Oficio No. SM **0000948**  
Quito,  
16 JUN. 2014

Informe Técnico No. SMP-069/14

## REVISIÓN TÉCNICA DE LA PROPUESTA PLAZA SAN AGUSTÍN, SOBRE LA CALLE MEJÍA

Secretaría de Movilidad  
12.06.2014

**Figura No.2**  
Diseño propuesto

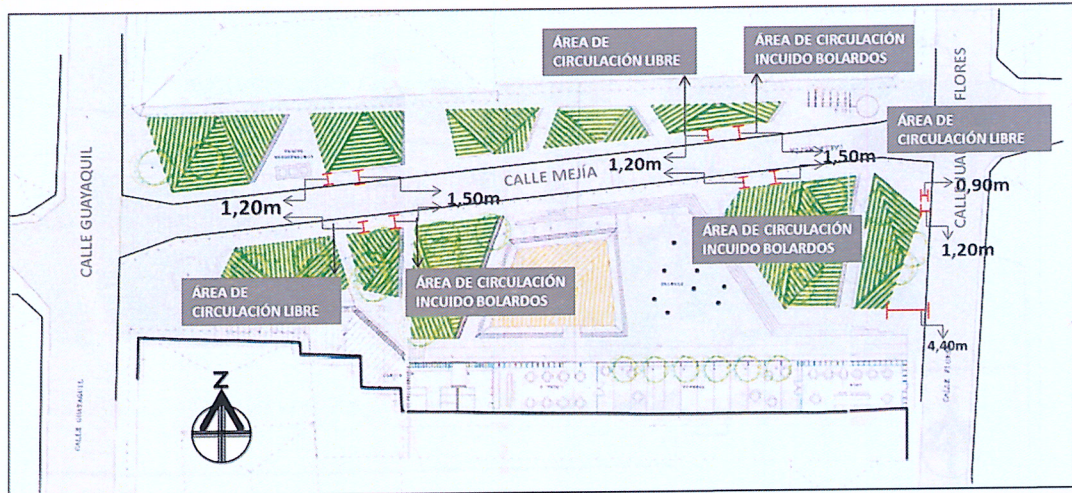
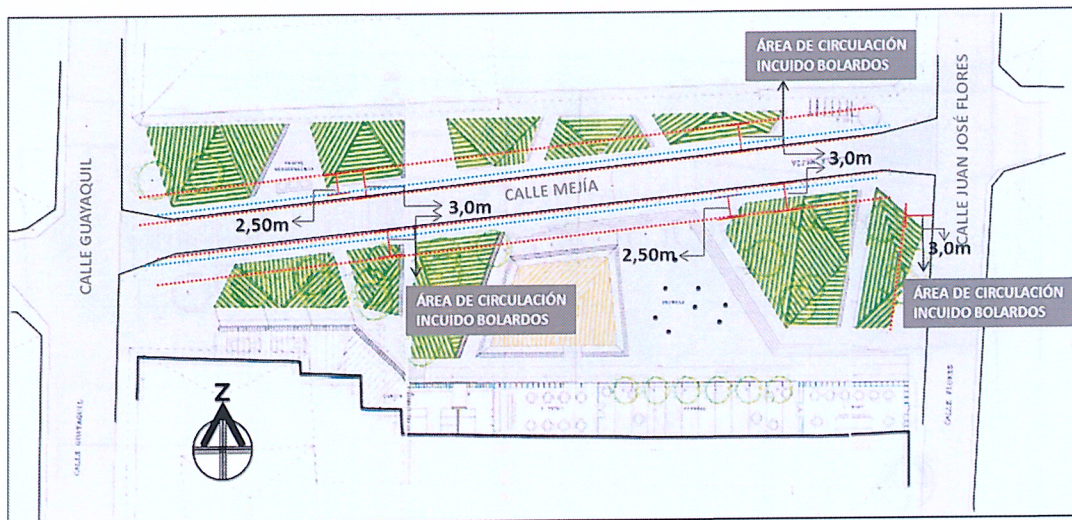
**Modificación del ancho de las aceras.**- La propuesta establece que a lo largo del tramo de intervención sobre la calle Mejía, las aceras perimetrales tienen una dimensión constante de 1,50 m. de ancho incluido el emplazamiento de los bolardos, con lo cual se estima que quedaría un ancho libre de 1,20 m. para la circulación peatonal.

En la acera perimetral contigua a la calle Flores, se identifica que ésta tiene un ancho variable que va de 4,40 m. a 1,20 m. de ancho incluido el emplazamiento de los bolardos, con lo cual se forma un "efecto embudo" con un ancho efectivo de 0,90 m. que quedaría para la circulación de los peatones, estableciendo una afectación para el normal desarrollo de esa actividad y además no se encuadra con las definiciones de aceras del resto del proyecto.

Por consiguiente, se recomienda que las aceras perimetrales sean no menos de 3,0 m. de ancho incluido el emplazamiento de los bolardos, resultando aproximadamente de 2,50 m. de ancho libre para la circulación peatonal. En la figura No. 2 se muestran las dos situaciones.

**Figura No.3**  
Diseño propuesto

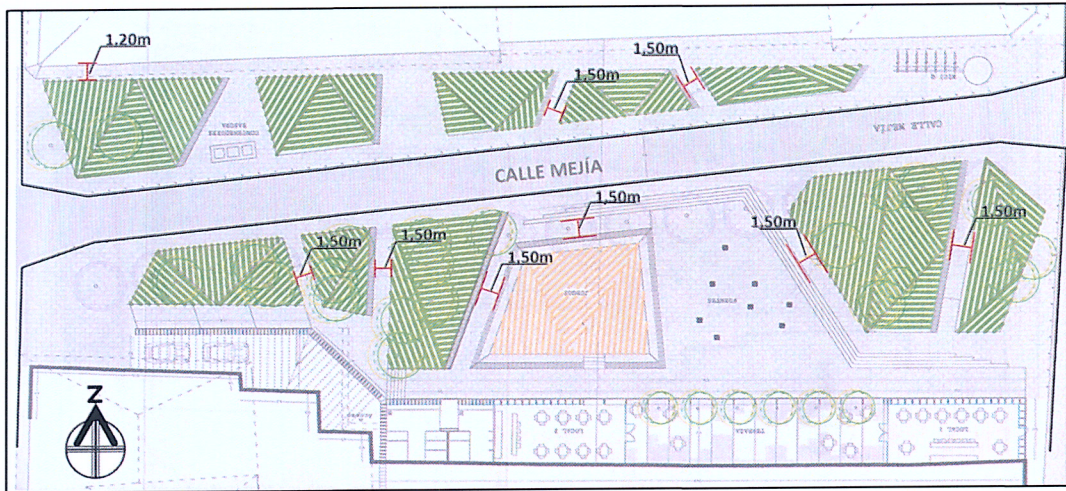
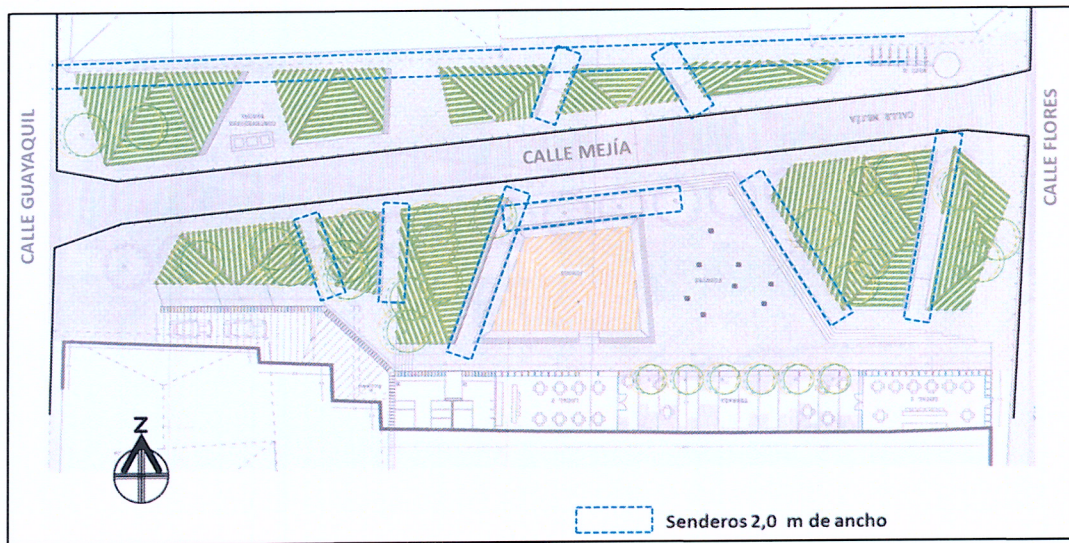
**Modificación de senderos peatonales.**- Los senderos peatonales transversales propuestos en la Plaza son de 1,50 m. de ancho y en el lado norte del tramo de intervención (esquina oeste) el sendero es de 1,20 m. de ancho. Al respecto se puede evidenciar que esos anchos son restringidos para ofertar una adecuada circulación peatonal en los dos sentidos, considerando que por el sitio se tiene una alta demanda de peatones. En consecuencia se sugiere que esos anchos no deberán ser menores a 2,0 m.

En la figura No. 3 se ilustran las dos situaciones, la del proyecto y la sugerida en este análisis.

**Figura No.4**  
Implementación de rampas peatonales y vehiculares

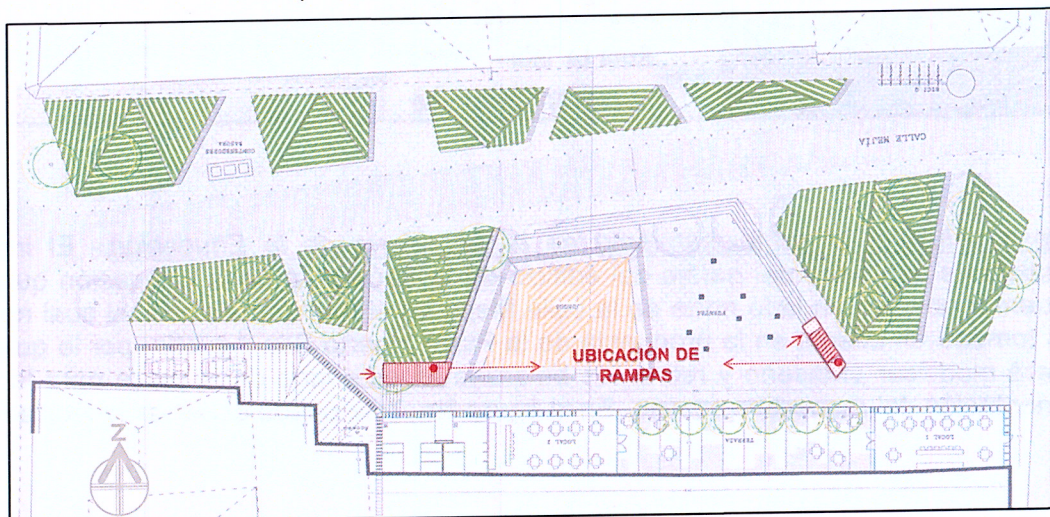
**Implementación de rampas peatonales y vehiculares.-** En los extremos de la plataforma única propuesta para la calle Mejía en el tramo comprendido entre las calles Guayaquil y Flores, no se han considerado rampas para la circulación peatonal y vehicular, así como tampoco el acceso vehicular lateral del lado sur que tiene su inicio en la calle Guayaquil. Se recomienda que esas rampas deben ser de: 4,0 m. de longitud para la circulación vehicular. Para los peatones se recomienda que las aceras tengan un rebajamiento suave en las esquinas, de forma que se acoplen a las rampas vehiculares. Para el acceso vehicular lateral de 3,60 m. de ancho x 0,75 m. de largo, como se indica en la figura No. 4

**Figura No.6**

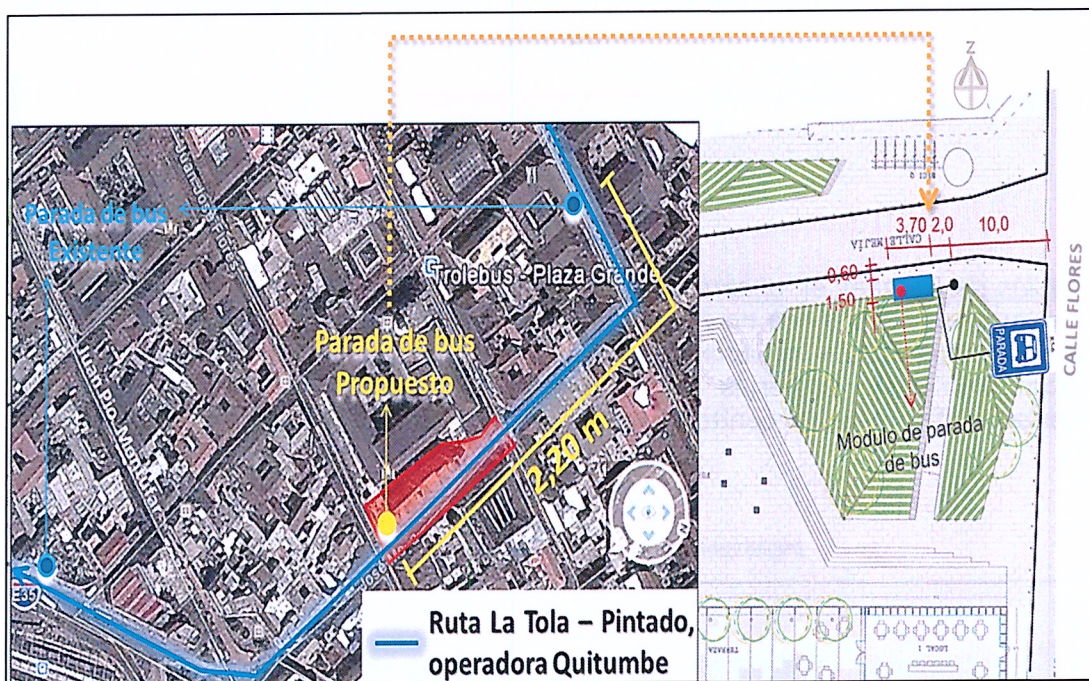
Implementación de una Parada de bus.- En el tramo de 500 m de longitud entre paradas de bus de la línea de transporte público que circula por las calles Venezuela y Mejía, no existe paradas de bus, por lo que se considera necesario implementar una parada aproximadamente a 220 m. de la anterior ubicada en las cercanías de la intersección de las calles Venezuela y Olmedo.

La parada de bus debería contener señalización vertical a 10,0 m. del bordillo de la calle Flores con dirección oeste y un módulo de parada (visera) para el refugio de usuarios, a 2,0 m. de la señal vertical, mismo que tiene las dimensiones de 1,50 m. de ancho x 3,70 m. de largo, altura de 2,75 m, retiro frontal de 0,60 m. del bordillo, tal como se indica en la figura No. 6.

**Figura No.9**  
Chaflán en la esquina del graderío

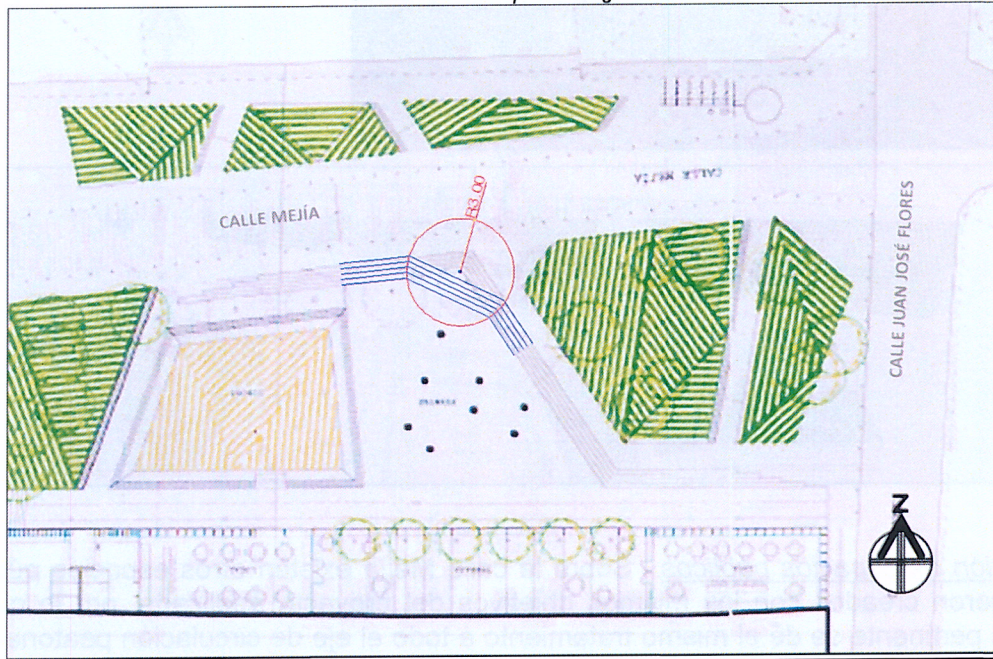
Chaflán en la esquina del graderío que delimita la plaza central.- En la plataforma central del lado sur de la calle Mejía, existe un graderío que delimita la plaza, mismo que la esquina del graderío se deberá realizar un chaflán, utilizando 3,0 m. de radio para trazar la diagonal, ya que esta modificación permitirá facilitar el giro de los peatones, como se ilustra en la figura No. 9.

**Figura No.11**

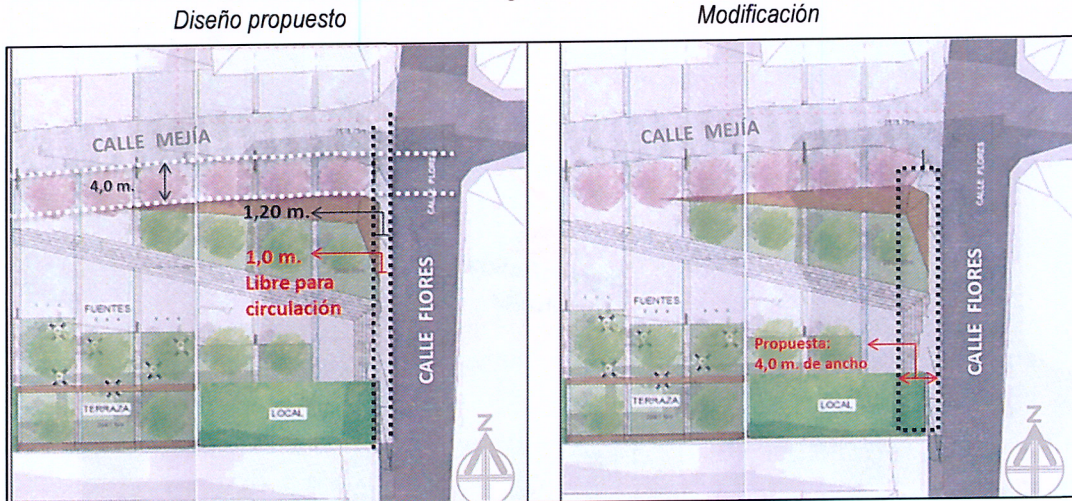
Modificación del ancho de la acera.- En la acera perimetral contigua a la calle Flores, se identifica que esta tiene un ancho de 1,20 m. incluido el emplazamiento de los bolar- dos, con lo cual se estima que quedaría un ancho libre de 0,90 m. para la circulación peatonal, estableciendo una afectación para el normal desarrollo de esa actividad. Por consiguiente, se recomienda que la acera sea igual al ancho y al tratamiento de la acera perimetral sobre la calle Mejía (4,0 m.), incluido el emplazamiento de los bolar- dos, como se ilustra en la figura No. 11

**Figura No.12**

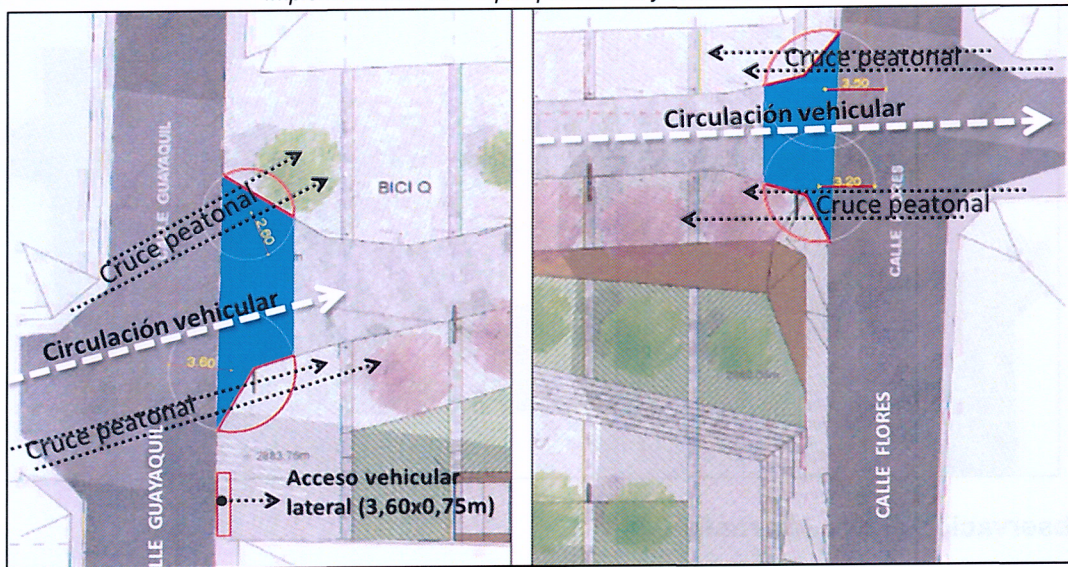
Implementación de rampas peatonales y vehiculares. - En los extremos de la plataforma única propuesta para la calle Mejía en el tramo comprendido entre las calles Guayaquil y Flores, no se han considerado rampas para la circulación peatonal y vehicular, así como tampoco el acceso vehicular lateral del lado sur que tiene su inicio en la calle Guayaquil. Se recomienda que esas rampas deben ser de: 4,0 m. de longitud para la circulación vehicular. Para los peatones se recomienda que las aceras tengan un rebajamiento suave en las esquinas, de forma que se acoplen a las rampas vehiculares. Para el acceso vehicular lateral de 3,60 m. de ancho x 0,75 m. de largo, como se indica en la figura No. 12.

**Figura No.13**

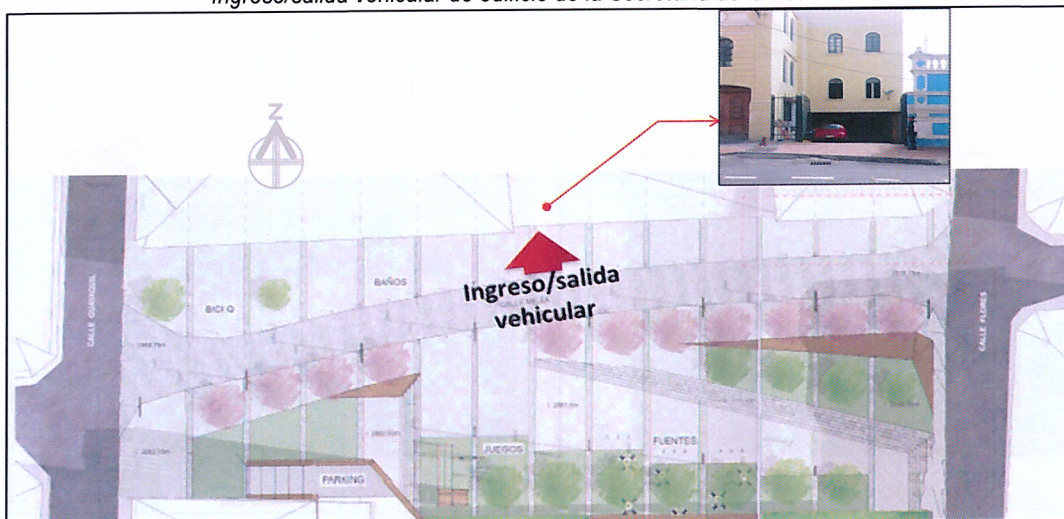
Acceso vehicular al estacionamiento de la Secretaría de la Educación. - El ingreso/salida de vehículos del garaje del edificio de la Secretaría de la Educación que se encuentra ubicado en lado norte de la vía (ver figura No.13), no se ha tomado en cuenta en la propuesta de la Plaza Huerto San Agustín, por lo que se deberá retirar los bordados en este lado de la plaza para la implementación del respectivo acceso.

**Figura No.14**  
Ubicación de la parada de bus

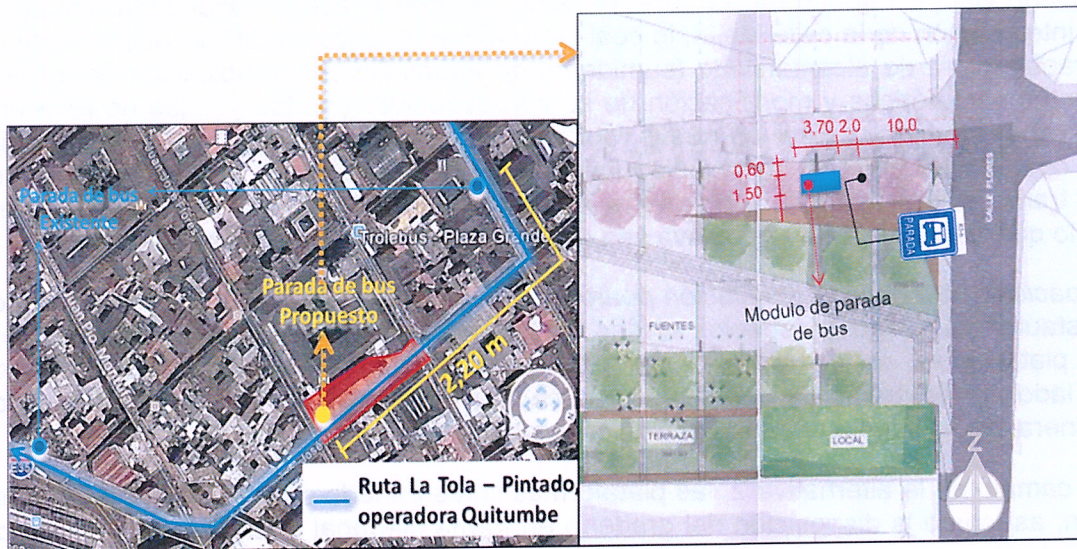
**Implementación de una Parada de bus.**- En el tramo de 500 m de longitud entre paradas de bus de la línea de transporte público que circula por las calles Venezuela y Mejía, no existe paradas de bus, por lo que se considera necesario implementar una parada aproximadamente a 220 m. de la anterior ubicada en las cercanías de la intersección de las calles Venezuela y Olmedo.

La parada de bus debería contener señalización vertical a 10,0 m. del bordillo de la calle Flores con dirección oeste y un módulo de parada (visera) para el refugio de usuarios, a 2,0 m. de la señal vertical, mismo que tiene las dimensiones de 1,50 m. de ancho x 3,70 m. de largo, altura de 2,75 m, retiro frontal de 0,60 m. del bordillo, tal como se indica en la figura No. 14
